Verslag huishoudelijke elektrische installatie op laagspanning en zeer lage spanning

Referentie: **008-20260824-01**	Datum controle: **24/08/2026**
Keurder: **008**

Eigenaar:	**Groen Wold**	EAN-code:	**541449206003012276**
Adres installatie:	**Diestersteenweg 57, 3545 - Halen**	Nummer teller(s):	**1SAG3205157264**
		Distributienetbeheerder installatie:	**Fluvius**

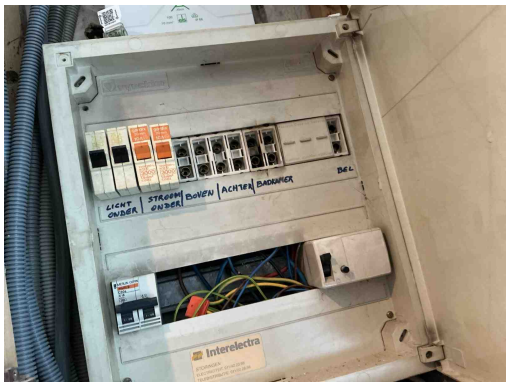
B17 - De voedingsspanning is niet op elk bord vermeld (Boek 1: 3.1.3.3).
Opmerking: Oa bord 1, bord 2

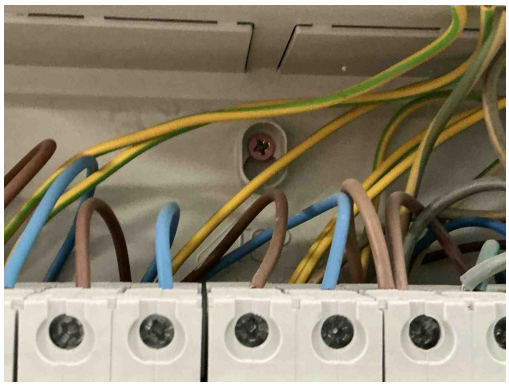
D08 - De nodige markeringen op de beveiligingstoestellen ontbreken of zijn onleesbaar (Boek 1: 5.3.5.5).
Opmerking: Oa bord 1

D24 - De differentieelstroombeschermingsinrichtingen die worden geplaatst in huishoudelijke installaties dienen tenminste van het type A te zijn (Boek 1: 5.3.5.3).
Opmerking: Oa bord 1

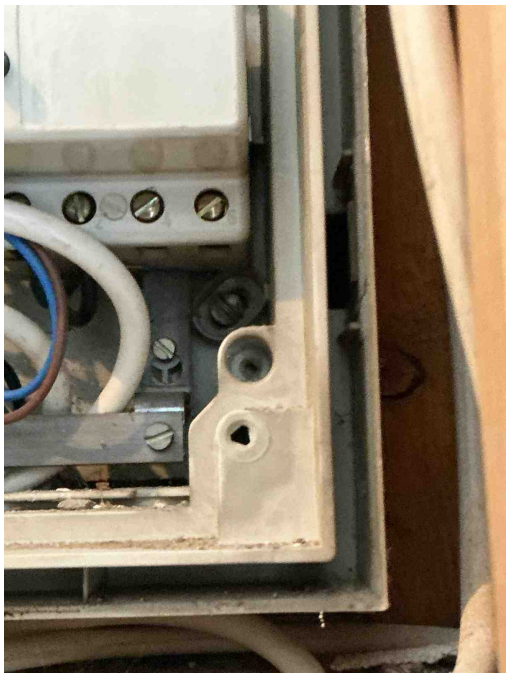
T21 - Het elektrisch materieel is niet geplaats volgens de voorschriften van de fabrikant/ regels van goed vakmanschap . (Boek 1: 1.4.1.3)

Opmerking: Oa ophangingsvijzen niet afgedekt bord 1, meer dan 2 geleiders op 1 aansluitpunt, 2 verschillende secties op 1 aansluitpunt,'...

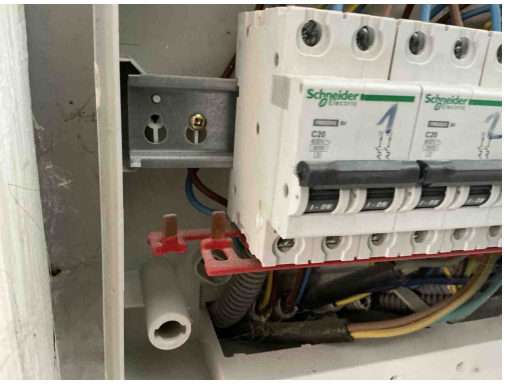
T21 - Het elektrisch materieel is niet geplaats volgens de voorschriften van de fabrikant/ regels van goed vakmanschap . (Boek 1: 1.4.1.3)

Opmerking: Oa ophangingsvijzen niet afgedekt bord 1, meer dan 2 geleiders op 1 aansluitpunt, 2 verschillende secties op 1 aansluitpunt,'...

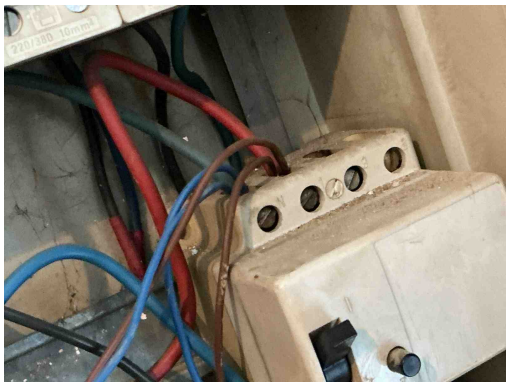
T21 - Het elektrisch materieel is niet geplaats volgens de voorschriften van de fabrikant/ regels van goed vakmanschap . (Boek 1: 1.4.1.3)

Opmerking: Oa ophangingsvijzen niet afgedekt bord 1, meer dan 2 geleiders op 1 aansluitpunt, 2 verschillende secties op 1 aansluitpunt,'...

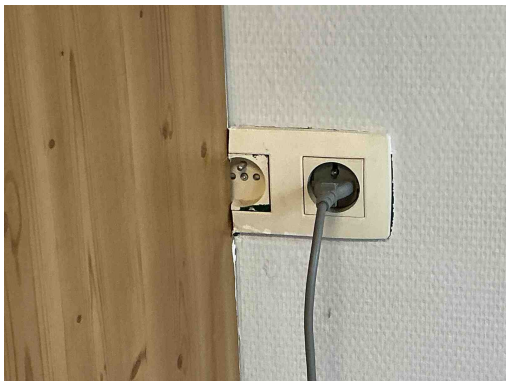
T21 - Het elektrisch materieel is niet geplaats volgens de voorschriften van de fabrikant/ regels van goed vakmanschap . (Boek 1: 1.4.1.3)
Opmerking: Oa ophangingsvijzen niet afgedekt bord 1, meer dan 2 geleiders op 1 aansluitpunt, 2 verschillende secties op 1 aansluitpunt,'...

D04 - De hoofddifferentieelstroominrichting is niet verzegelbaar (Boek 1: 4.2.4.3).
Opmerking: Oa bord 1

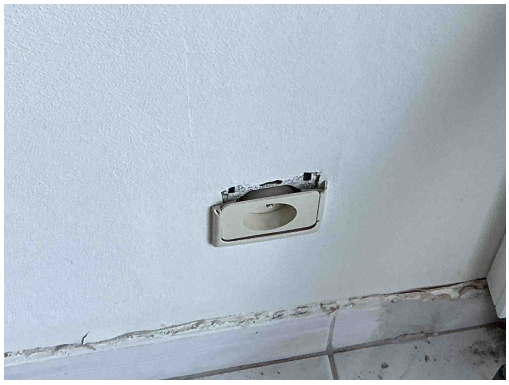
T09 - Bepaalde contactdozen en/of schakelaars zijn beschadigd (Boek 1: 1.4.1.3).
Opmerking: Oa living,Keuken,

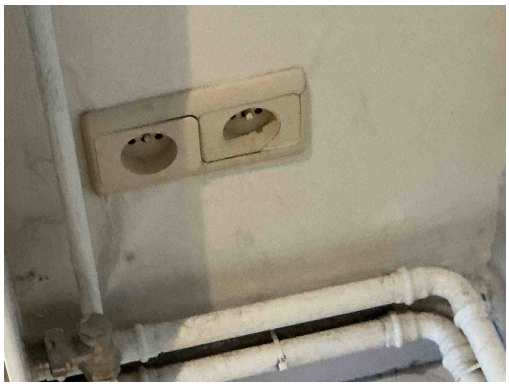
T09 - Bepaalde contactdozen en/of schakelaars zijn beschadigd (Boek 1: 1.4.1.3).
Opmerking: Oa living,Keuken,

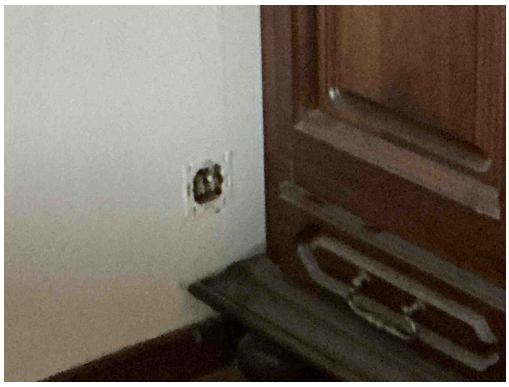
T09 - Bepaalde contactdozen en/of schakelaars zijn beschadigd (Boek 1: 1.4.1.3).
Opmerking: Oa living,Keuken,

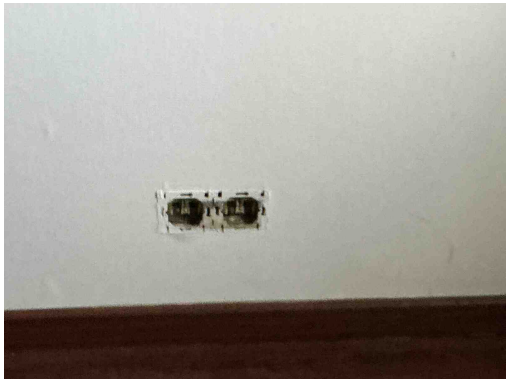
T11 - De contactdozen waarvan de toegekende stroomsterkte maximaal 16A en de toegekende spanning maximaal 250V bedraagt en niet bedoeld zijn voor de voeding van een of meerdere verbruikstoestellen voor een specifiek doel en niet geplaatst zijn in of op schakel- en verdeelborden, beschikken niet of IPXX-D (incl. gemeenschappelijke delen residentieel geheel) (Boek 1: 4.2.2.3/5.3.5.2).

Opmerking: Oa slaapkamer 1,living,

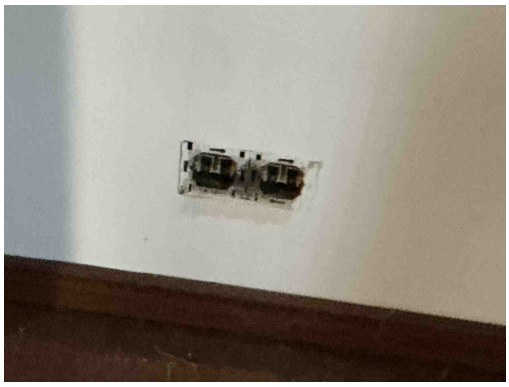
T11 - De contactdozen waarvan de toegekende stroomsterkte maximaal 16A en de toegekende spanning maximaal 250V bedraagt en niet bedoeld zijn voor de voeding van een of meerdere verbruikstoestellen voor een specifiek doel en niet geplaatst zijn in of op schakel- en verdeelborden, beschikken niet of IPXX-D (incl. gemeenschappelijke delen residentieel geheel) (Boek 1: 4.2.2.3/5.3.5.2).

Opmerking: Oa slaapkamer 1,living,

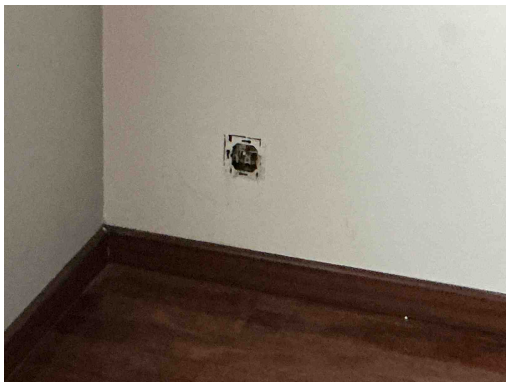
T11 - De contactdozen waarvan de toegekende stroomsterkte maximaal 16A en de toegekende spanning maximaal 250V bedraagt en niet bedoeld zijn voor de voeding van een of meerdere verbruikstoestellen voor een specifiek doel en niet geplaatst zijn in of op schakel- en verdeelborden, beschikken niet of IPXX-D (incl. gemeenschappelijke delen residentieel geheel) (Boek 1: 4.2.2.3/5.3.5.2).

Opmerking: Oa slaapkamer 1,living,

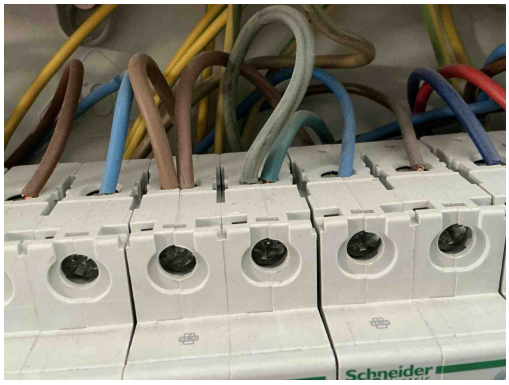
T11 - De contactdozen waarvan de toegekende stroomsterkte maximaal 16A en de toegekende spanning maximaal 250V bedraagt en niet bedoeld zijn voor de voeding van een of meerdere verbruikstoestellen voor een specifiek doel en niet geplaatst zijn in of op schakel- en verdeelborden, beschikken niet of IPXX-D (incl. gemeenschappelijke delen residentieel geheel) (Boek 1: 4.2.2.3/5.3.5.2).
Opmerking: Oa slaapkamer 1,living,

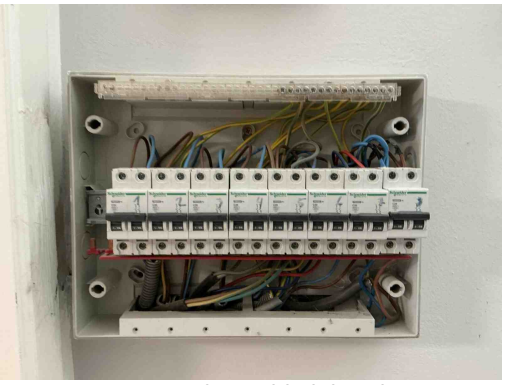
B16 - De interne soepele geleiders zijn niet aan beide uiteinden voorzien van samenknijpende hulzen of evenwaardig (Boek 1: 5.3.5.5).
Opmerking: Oa bord 2
